บทที่ 1

1.1 ความเป็นมาของโครงการ

โครงการโรงไฟฟ้าหินกอง (ต่อไปนี้จะเรียกว่า “โครงการ”) ของบริษัท หินกองเพาเวอร์ จำกัด (ต่อไปนี้จะเรียกว่า “บริษัท”) ตั้งอยู่ที่หมู่ที่ 5 ตำบลหินกอง อำเภอเมืองราชบุรี จังหวัดราชบุรี เป็นโรงไฟฟ้าพลังความร้อนร่วม ซึ่งใช้ก๊าซธรรมชาติเป็นเชื้อเพลิงหลักและในกรณีฉุกเฉินใช้น้ำมันดีเซลเป็นเชื้อเพลิงเสริม มีกำลังการผลิตติดตั้งสูงสุด (Installed Capacity) 1,540 เมกะวัตต์ กำลังผลิตไฟฟ้าสูงสุด (Gross capacity) 1,520 เมกะวัตต์ และกำลังผลิตสุทธิ (Net capacity) 1,400 เมกะวัตต์ ซึ่งเป็นปริมาณไฟฟ้าที่จ่ายเข้าระบบโครงข่ายของการไฟฟ้าฝ่ายผลิตแห่งประเทศไทย (กฟผ.) ตามสัญญาซื้อขายไฟฟ้า โดยบริษัทฯ ได้นำเสนอรายงานการประเมินผลกระทบสิ่งแวดล้อมโครงการโรงไฟฟ้าหินกองต่อสำนักงานนโยบายและแผนทรัพยากรธรรมชาติและสิ่งแวดล้อม (สผ.) และได้รับการพิจารณาเห็นชอบจากคณะกรรมการผู้ชำนาญการพิจารณารายงานการวิเคราะห์ผลกระทบสิ่งแวดล้อม ตามหนังสือเลขที่ ทส 1010.7/9896 ลงวันที่ 29 กรกฎาคม พ.ศ. 2563 แสดงดังภาคผนวก 1-1 และต่อมาโครงการได้ขอปรับปรุงแผนปฏิบัติการด้านสังคม เศรษฐกิจ และการมีส่วนร่วมของประชาชน ในมาตรการป้องกันและแก้ไขผลกระทบสิ่งแวดล้อม และมาตรการติดตามตรวจสอบผลกระทบสิ่งแวดล้อมในส่วนขององค์ประกอบของคณะผู้ตรวจการสิ่งแวดล้อมในระยะดำเนินการ โดยเสนอต่อสผ. และคณะกรรมการผู้ชำนาญการฯ มีมติให้ความเห็น

รูปที่ 2.1-12 ตำแหน่งการยกเลิกอาคารในผังการใช้ประโยชน์โครงการ

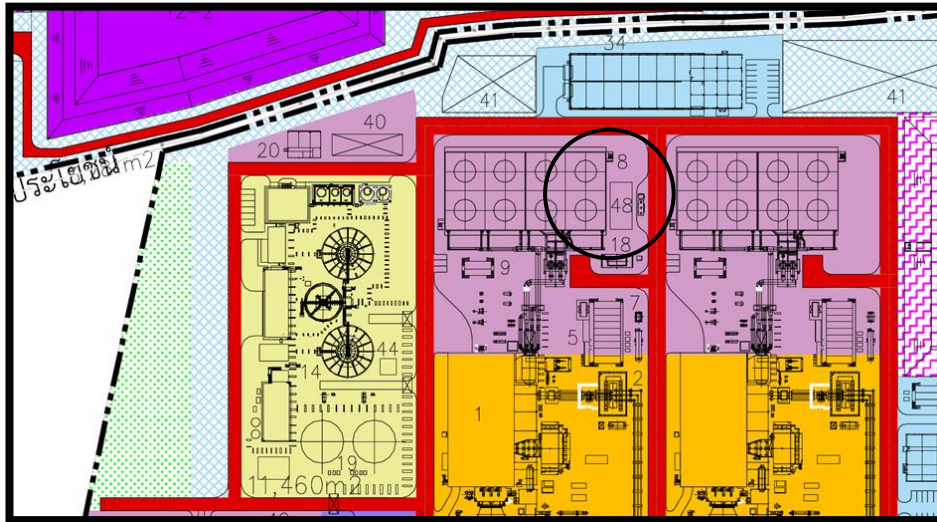
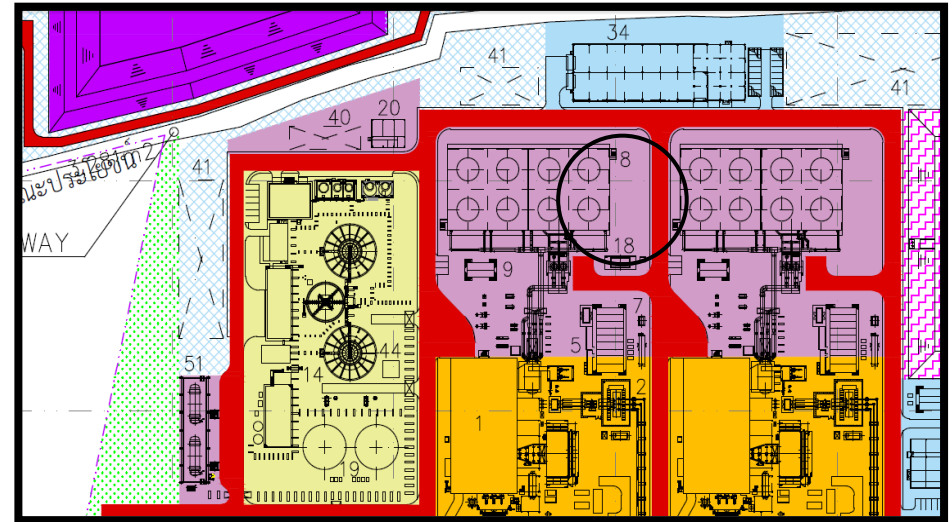
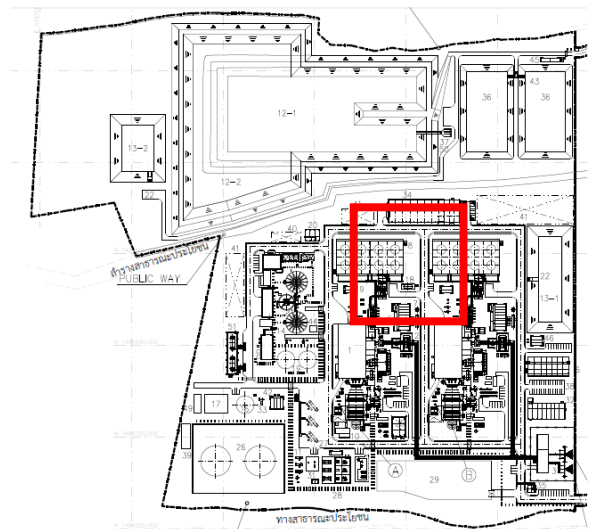
3) ยกเลิกเครื่องจักรหรืออาคาร จำนวน 1 รายการ เนื่องจากการปรับ plant layout ให้สอดคล้องกับสารเคมีที่ใช้ตามรายงานฯ โดยยกเลิกตำแหน่งที่ 48 : Chlorine Dioxide Dosing ภายหลังเปลี่ยนแปลงเป็นพื้นที่ว่าง โดยตำแหน่งที่มีการปรับเปลี่ยนก่อนและภายหลังการเปลี่ยนแปลงแสดงดังรูปที่ 2.1-12

ตามรายงาน EIA	รายงานเปลี่ยนแปลง
- ตำแหน่งที่ 48 : Chlorine Dioxide Dosing	- ตำแหน่งที่ 48 : Not Used

รูปที่ 2.1-13 ตำแหน่งการเพิ่มเติมรายละเอียดการใช้ประโยชน์ ในผังการใช้ประโยชน์โครงการ

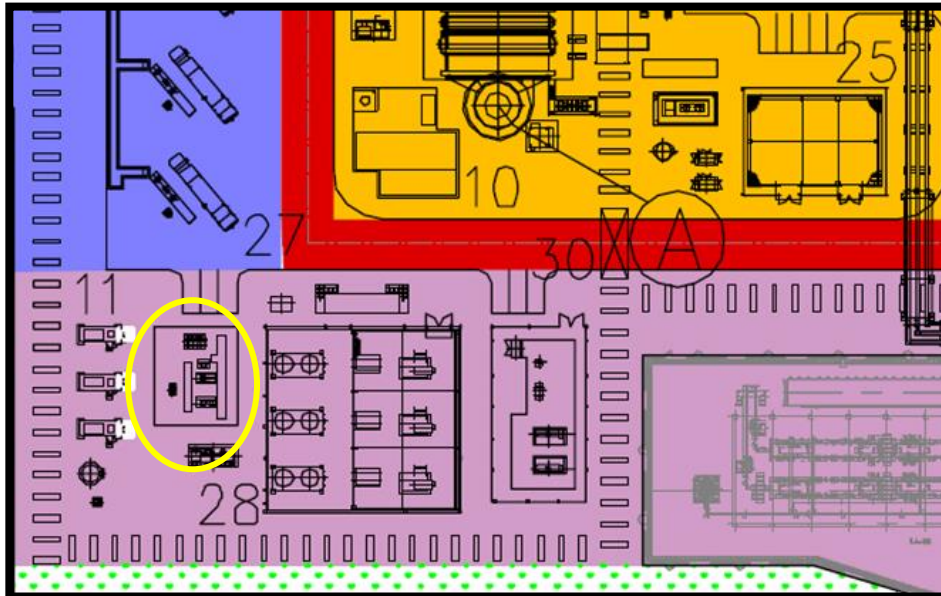
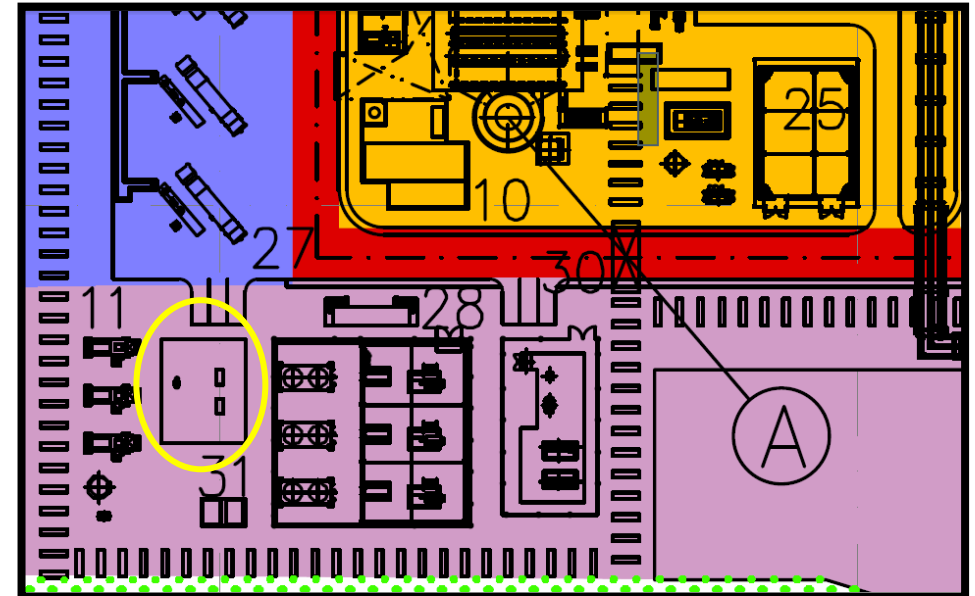
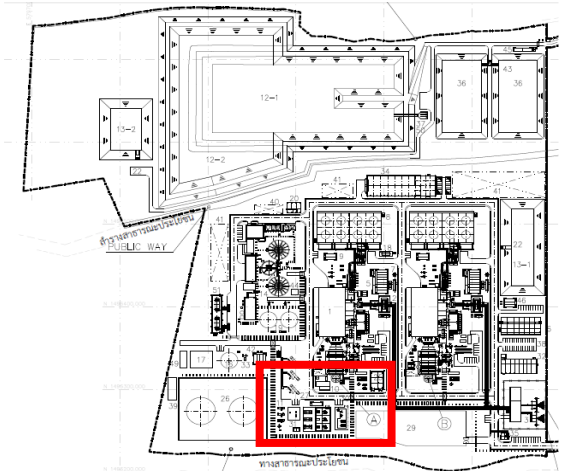
ตามรายงาน EIA	รายงานเปลี่ยนแปลง
- ตำแหน่งที่ 31 : not used	- ตำแหน่งที่ 31 : อาคาร N ₂ Gas Generator

รูปที่ 2.1-13 (ต่อ) ตำแหน่งการเพิ่มเติมรายละเอียดการใช้ประโยชน์ ในผังการใช้ประโยชน์โครงการ

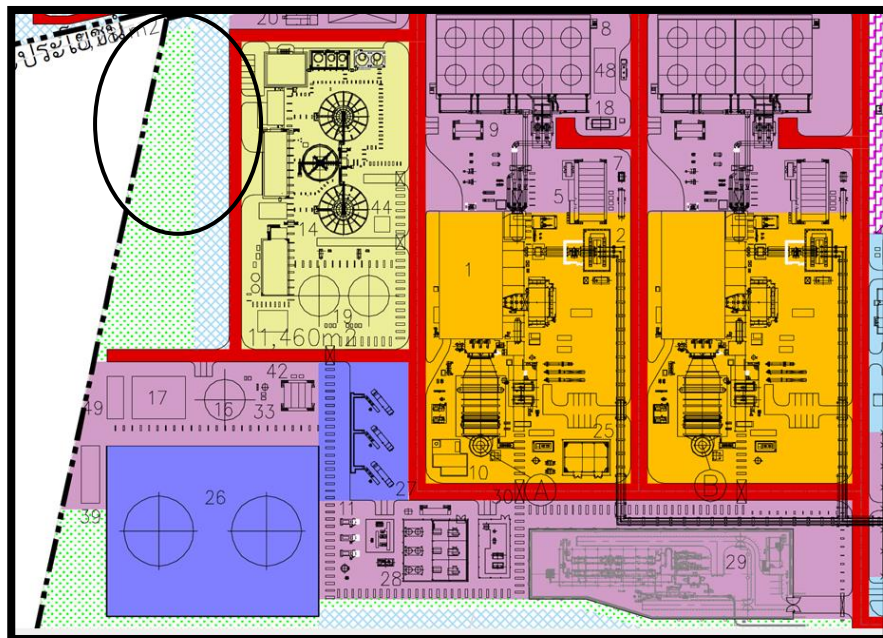
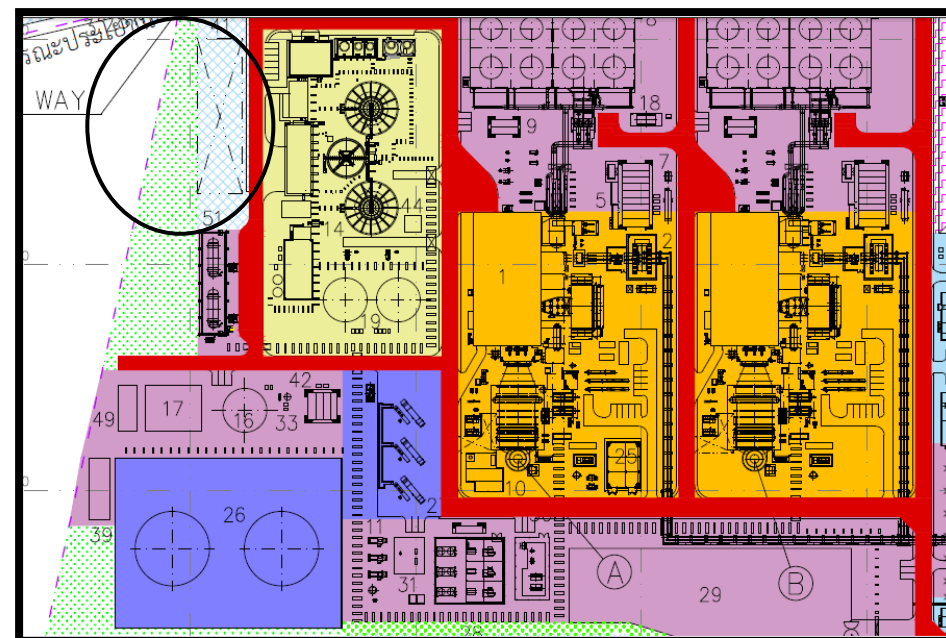
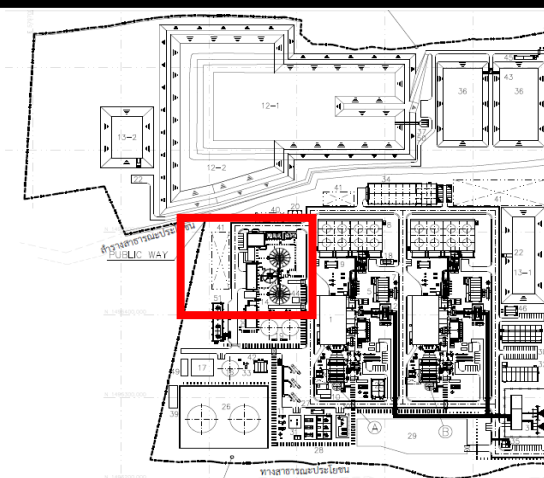
ตามรายงาน EIA	รายงานเปลี่ยนแปลง
- ตำแหน่งที่ 41 : เดิมเป็นพื้นที่ว่าง ไม่มีระบุในรายงานฯ	- ตำแหน่งที่ 41 : Laydown Area for Maintenance

รูปที่ 2.1-14 เพิ่มเติมจากการติดตั้งระบบเอสซีอาร์ในผังการใช้ประโยชน์โครงการ

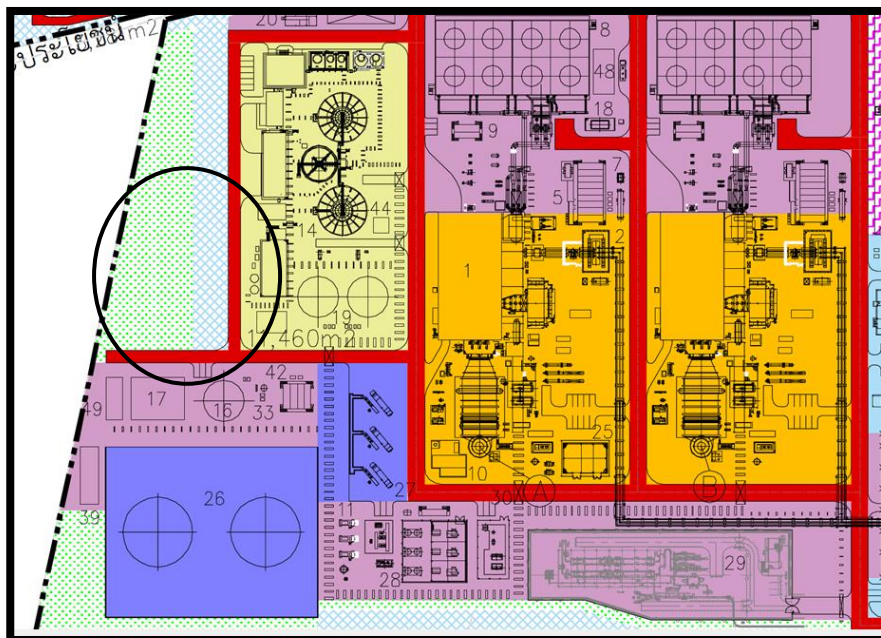
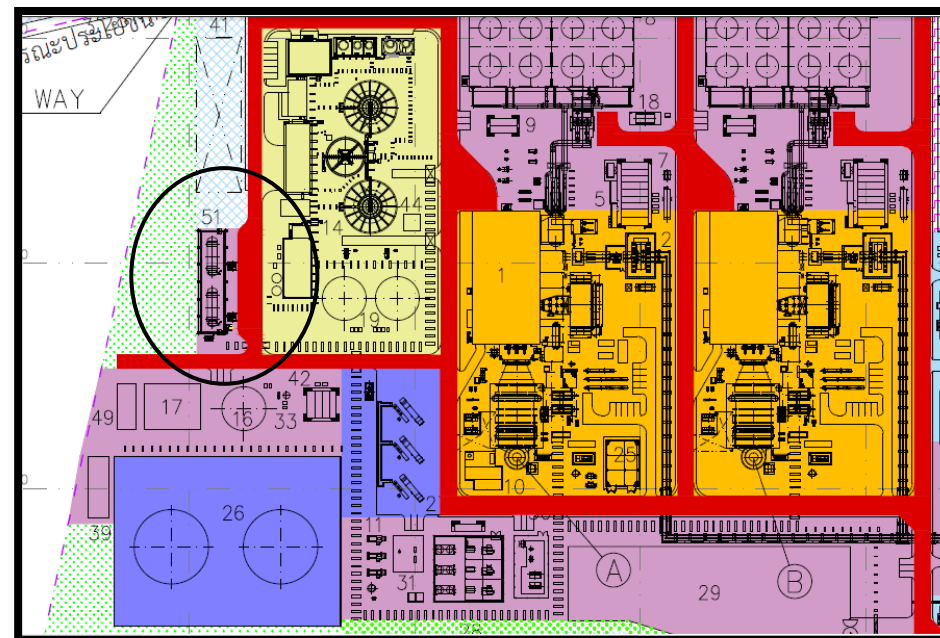
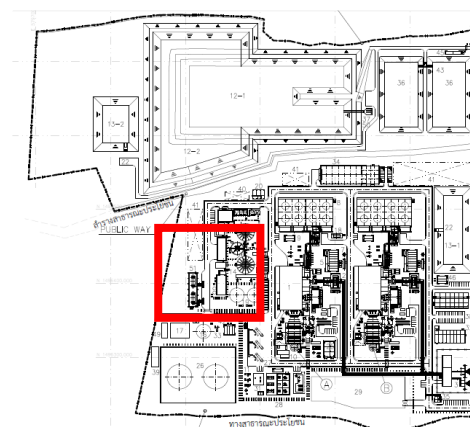
ตามรายงาน EIA	รายงานเปลี่ยนแปลง
- ตำแหน่งที่ 51 : เดิมเป็นพื้นที่ว่าง ไม่มีระบุในรายงานฯ	- ตำแหน่งที่ 51 : ถึงกักเก็บสารละลายแอมโมเนียสำหรับใช้ในระบบเอสซีอาร์
